ПАСПОРТ
ДОСТУПНОСТИ ОБЪЕКТА
СОЦИАЛЬНОЙ ИНФРАСТРУКТУРЫ
НА ДОСТУПНОСТЬ ДЛЯ ИНВАЛИДОВ
И МАЛОМОБИЛЬНЫХ ГРУПП НАСЕЛЕНИЯ
(Заключение по обследованию объекта социальной инфраструктуры)

Муниципальное автономное общеобразовательное учреждение
Богандинская средняя общеобразовательная школа №2
(детский сад)
Тюменский район, р.п. Богандинский, ул. Строителей, д.6А

ПАСПОРТ ДОСТУПНОСТИ
объекта социальной инфраструктуры (ОСИ)
№ 135-00

АКТ ОБСЛЕДОВАНИЯ № 526
объекта социальной инфраструктуры
К ПАСПОРТУ ДОСТУПНОСТИ ОСИ
№ 135-00

Фотография №14

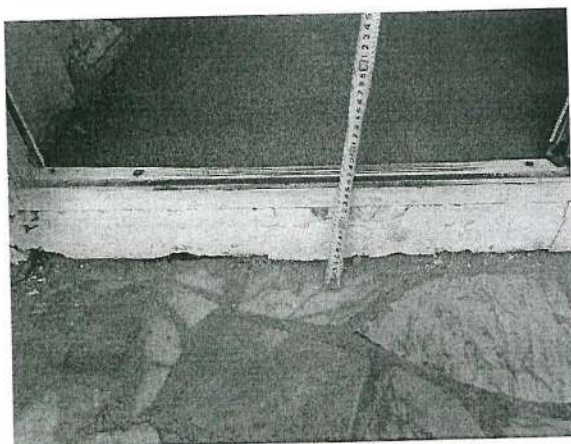
2.1	Лестница (наружная главного входа)	есть	-	14	-отсутствуют опорные поручни; - отсутствуют наземные предупреждающие тактильно-контрастные указатели перед лестницей; - ступени не выделены контрастным цветом.	О,С,Г,У	- в центре установить ,разделительный двусторонний поручень в соответствии с требованиями ГОСТ Р 51261-2017; -обустроить наземный тактильно-контрастный указатель, выполняющий функцию предупреждения, за 0,3м до ступени, глубиной 0,5-0,6м и шириной равной ширине участка лестниц разрешенного для движения инвалидов; -выделить проступь ступеней контрастным цветом за 0,03-0,04м от края проступи шириной 0,08-0,1м.	Текущий ремонт, индивидуальное решение с ТСП, организационные мероприятия

2.3	Входная площадка (перед дверью главного входа)	есть	-	14	-отсутствуют пиктограммы «доступность для инвалидов»; - отсутствует информационная табличка с наименованием учреждения дублированная шрифтом Брайля; -отсутствует электронное информационное табло (бегущая строка).	К,О,С,Г,У	- установить информационную табличку с наименованием учреждения дублированную шрифтом Брайля рядом с дверью со стороны дверной ручки на высоте от 1,2 до 1,6м; - установить пиктограммы; -установить электронное информационное табло.	Текущий ремонт индивидуальное решение с ТСП

Фотография №18

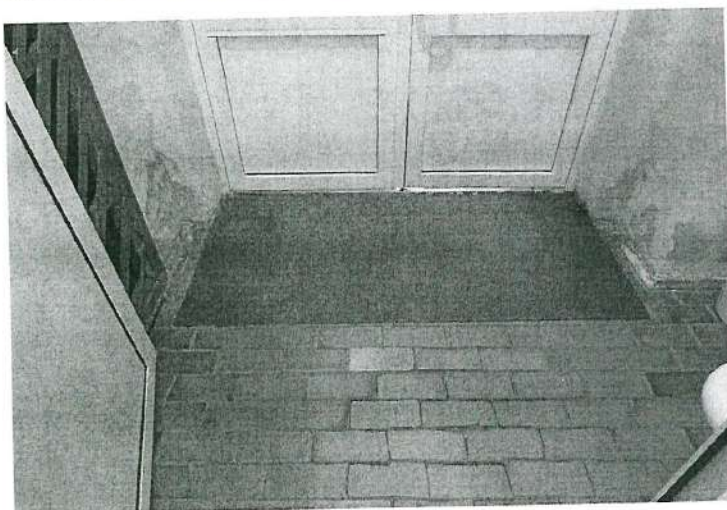
2.4	Дверь (входная наружная, внутренняя главного входа)	есть	-	16-19	-доводчики дверей не обеспечивают пятисекундной задержки; -ширина рабочей створки двери менее 0,9м; -высота порога наружной двери более 0,014м; - контур, ручки входной двери не выделены контрастным цветом.	С, К, О, Г,У	-отрегулировать доводчик для обеспечения пятисекундной задержки; -контур наружного дверного проема выделить контрастным цветом или световыми маяками; - дверные ручки пластиковой двери	Текущий ремонт, индивидуальное решение с ТСП, организационные мероприятия

2.5	Тамбур (главный вход)	есть	1	18	- противоскользящее покрытие обеспечено не на всей поверхности пола и не закреплено; -глубина и ширина менее 1,5*2,3м.	К, О,С,Г, У	-предусмотреть противоскользящее покрытие по всей поверхности пола; -закрепить противоскользящее покрытие; -предусмотреть оказание ситуационной помощи.	Текущий ремонт, организационные мероприятия

выделить контрастным цветом; -демонтировать порог или предусмотреть приставные мини пандусы к порогу; -предусмотреть оказание ситуационной помощи.

Фотография №34

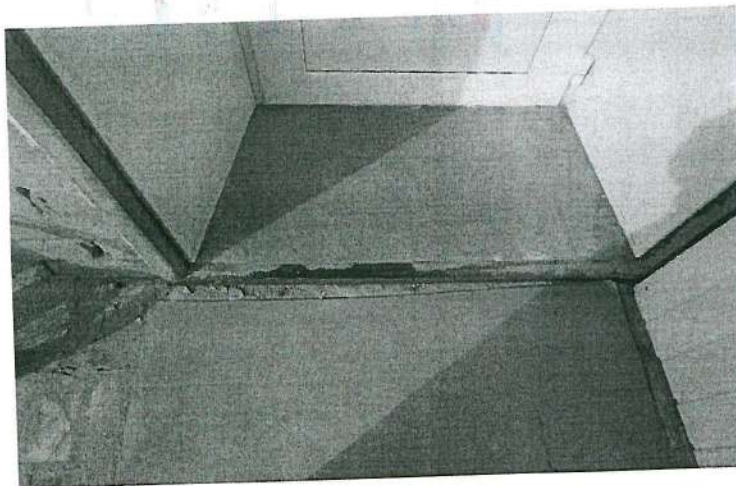
2.1.1.	Лестница (дополнительных входов в группы)	есть		34, 35	-отсутствуют опорные поручни с двух сторон лестниц; -краевые ступени лестниц не выделены контрастным цветом; -отсутствует указатель направления указывающий путь к доступному элементу (входу).	О,С,Г,У	- установить опорные поручни на высоте 0,9м и дополнительно на высоте 0,5м (для дошкольных учреждений) в соответствии с требованиями ГОСТ Р 51261-2017; -выделить проступь краевых ступеней контрастным цветом за 0,03-0,04м	Текущий ремонт, индивидуальное решение с ТСП

2.4.1	Дверь (входная наружная, внутренняя дополнительных входов в группы)	есть		34, 35, 37-40	-ручки пластиковых дверей не выделены контрастным цветом; - пороги высотой более 0,014м; -ширина рабочей створки двери менее 0,9м; -встречаются дверные ручки в виде «кнопки».		-ручки дверей выделить контрастным цветом; - на металлическую дверь установить ручки С или П-образной формы контрастного цвета по отношению к цвету дверного полотна; -предусмотреть оказание ситуационной помощи.	Текущий ремонт, организационные мероприятия

от края проступи шириной 0,08-0,1м; -установить пиктограмму, указатель направления указывающий путь к доступному элементу (входу).	
2.2	Пандус (наружный)	есть	-	15	-уклон металлического пандуса превышает 5%; -конструкция поручня не соответствует ГОСТ Р 51261-2017; - с одной стороны отсутствует опорный поручень; - кнопка вызова помощи установлена в недостигаемом месте для инвалида на кресле-коляске.	К,О,С	-установить стационарный поручень к существующему пандусу в соответствии с требованиями СП 59.13330.2016; - установить кнопку вызова помощи с пиктограммой в нижней части пандуса в достигаемом месте.	Текущий ремонт, индивидуальное решение с ТСП, организационные мероприятия
